# Odborné vyjádření

## K prodeji

Odborné vyjádření je zpracováno na žádost ÚMOB Ostrava-Jih ze dne 25.09.2023

Vyjádření se týká žádostí o prodej nemovitých věcí v k. ú. Ostrava-Jih, obec Ostrava, a to částí pozemků s parc. č. 270/2, 270/8, 270/16, 973 a 991 ve vlastnictví statutárního města Ostrava.

Obr. č. 1: Vymezení ploch

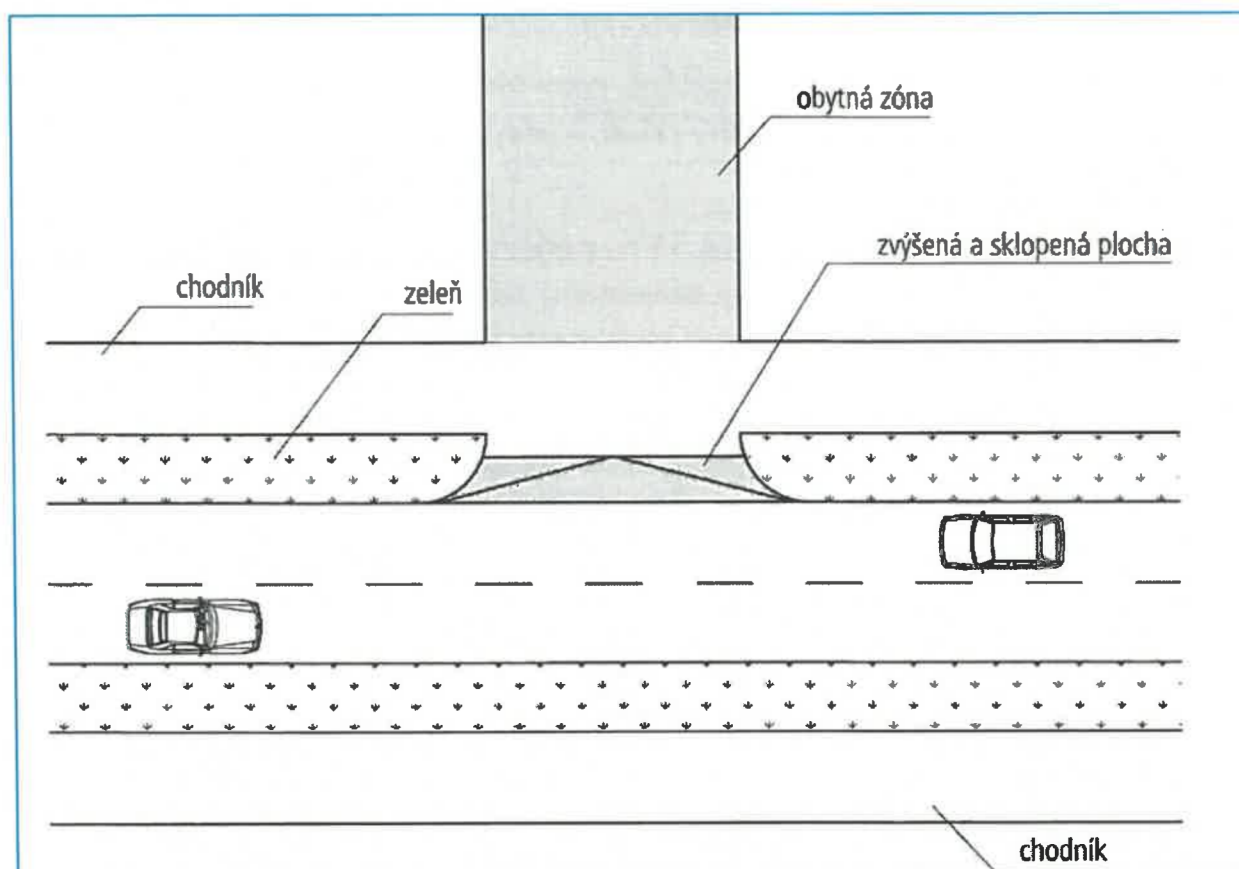
Předmětem prodeje je plocha vymezená červeně (viz obr. č. 1). Tato plocha, tak jak je vymezena vytváří zastavitelnou část bloku a není vhodná podrobnější prostorová regulace.

Druhá plocha vyznačená zeleně představuje veřejné prostranství, jehož součástí bude příjezd k plánovanému objektu. Tato plocha musí být vymezena tak, aby její západní hrana byla vzdálena maximálně 20 m od parcely 288/14. Tato plocha by měla mimo přístupu k záměru zajistit také veřejné parkování a případné napojení dalších staveb.

Obr. č. 3: Návrh řešení

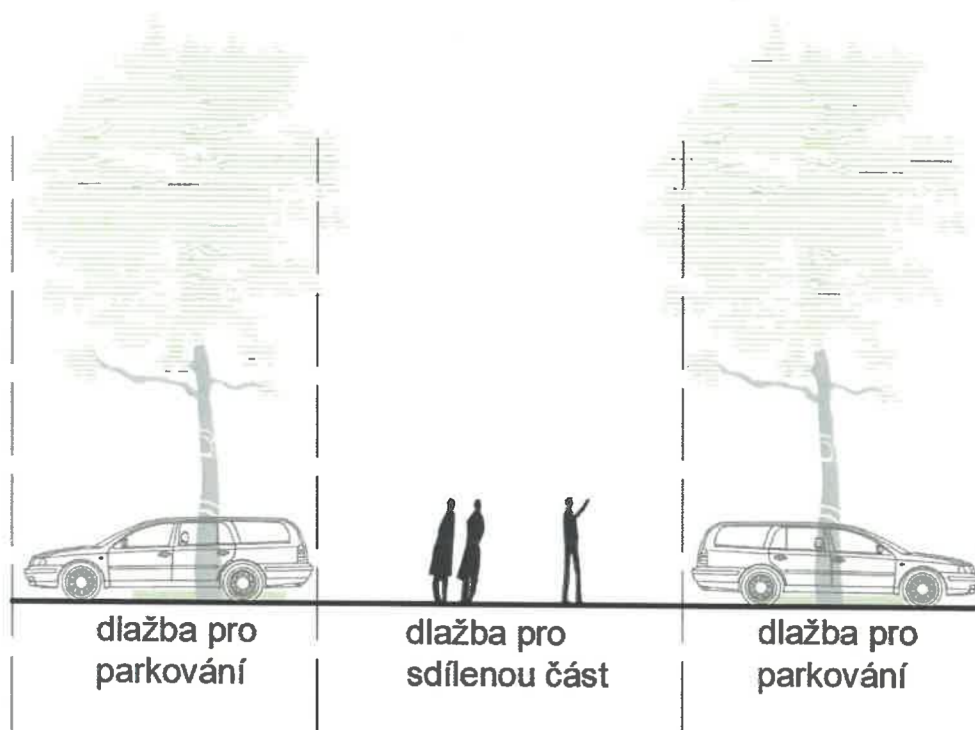
Dále doporučujeme na obou stranách příjezdové komunikace umístit parkovací stání, s tím, že maximální vzdálenost hrany parkovacího stání na východní straně od hrany sousední parcely 288/14 bude max. 5,5 m.

Na každé tři parkovací stání musí být v zeleně vymezené ploše umístěn minimálně jeden strom s předpokladem, že ve východní části budou stromy mezi parkovacími místy. V západní části mohou být stromy doplněny i v pásu přilehlém k parkovacím místům. Pro povrch parkovacích stání doporučujeme použít skládanou betonovou dlažbu s širšími spárami, které budou vyplněny štěrkem. Na povrch sdílené komunikace doporučujeme použít betonovou skládanou dlažbu dle standardu ÚMOB.
